**ADICION EN VALOR CONTRATO NO CGR-010-MC-2025-GDCSAI-
MANTENIMIENTO INTEGRAL Y ADECUACION EN LA CONTRALORIA
GENERAL COLEGIADA DE SAN ANDRES ISLA.**

Mediante comunicado de 11 de diciembre de 2025 recibido por correo electrónico ACTIVOZ SAI SAS eleva "solicitud de adición para actividades no prevista en el APU inicial del contrato de mantenimiento" justificándose técnicamente así:

Fotografía – desprendimiento de revoque *1*

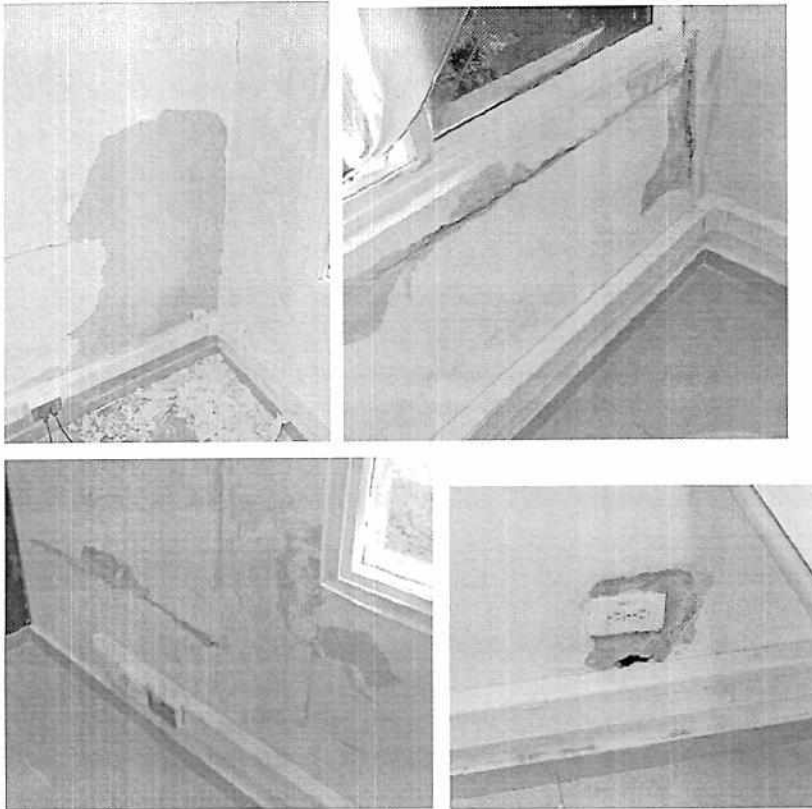
Durante la intervención de los muros, en la actividad de pintura y estuco, se evidenció una condición no identificable visualmente en la etapa de inspección inicial: el revoque existente fue elaborado con arena de mar, lo cual causa desprendimiento inmediato al aplicar estuco o pintura. Esta patología solo se detecta durante la ejecución, por lo que se requiere adicionar la actividad de revoque nuevo, garantizando adherencia y durabilidad.

Durante la ejecución de la actividad de aplicación de pintura con resane en estuco, el contratista, al iniciar el proceso de resane, evidenció la presencia de grietas y áreas en los muros donde, al retirar la capa superficial, se desprendía el material existente (estuco, graniplast, pañete, entre otros). Esto ocurrió al aplicar el nuevo material (estuco), lo que evidenció que el material original presentaba deterioro y pérdida de adherencia.

- Las reparaciones se deben a una actividad de resane con yeso, cemento y arena, y no a un revoque como lo plantea el contratista, ya que la reparación es locativa en las paredes. (adjunto registro fotográfico)
- Se debe plantear una APU en unidad de m2 y ml, ya que las mayorías de las intervenciones han sido lineales, son muy puntuales las áreas en los muros en donde se puede cuantificar como m2.
- Ajustar el costo de la mano de obra el cual se encuentra elevado, el contratista plantea que el jornal de oficial es \$250.000 y el ayudante es \$ 180.000.
- Revisar el costo indirecto ya que el contratado es de 20% y el planteado en APU de esta actividad es de 14%.
- Ajustar la cantidad planteada para la actividad propuesta en m2, teniendo en cuenta que prevalece el resane en ml

Por lo anterior, y con el fin de garantizar la correcta ejecución del contrato y la calidad del acabado, se hace necesario incorporar la actividad de aplicación de resane en muro con material de cemento y yeso, asegurando la adherencia y resistencia del acabado final. Esta actividad no estaba contemplada en el alcance inicial del contrato, por tratarse de una patología oculta que solo se evidenció durante la intervención.
